Controlebezoek - Periodiek [Hfst 6.5]

Verslagnummer:
32/05032026/56511/65377/1

Inspectie adres: Adrien Van Roeyenstraat
50/2de verdieping, 2070 Beveren-Kruibeke-
Zwijndrecht (België)
Type: Controlebezoek - Periodiek [Hfst 6.5]

Elektrisch bord

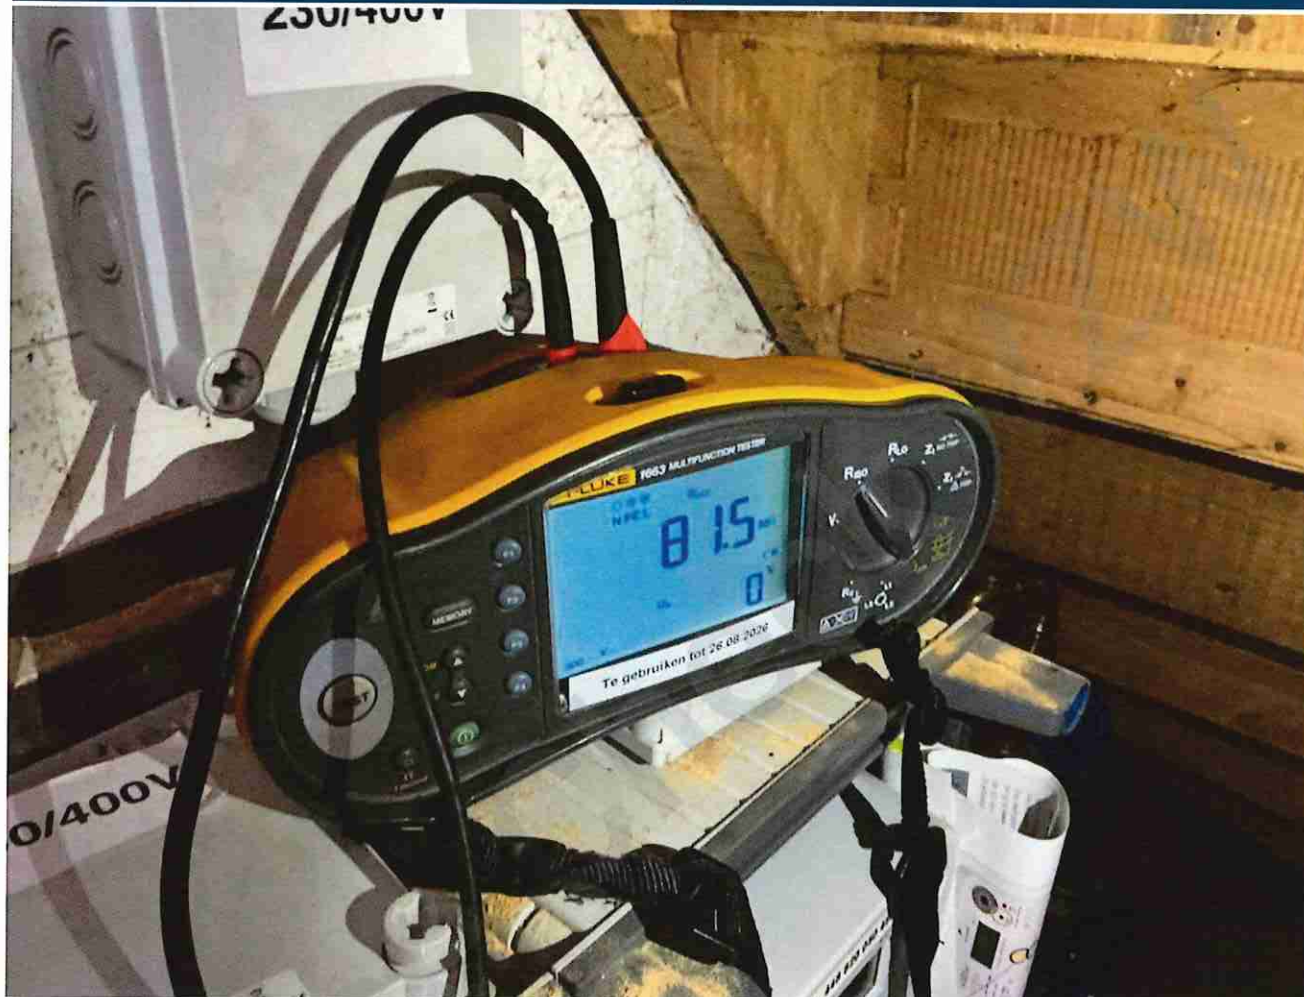
- Extra opmerking: Oa keuken
- Het verdeelbord is onvoldoende gemarkeerd. Individuele markering, voedingsspanning en/of gevarendriehoek ontbreken. - oAfd 3.1.3.3; Afd 9.4.1
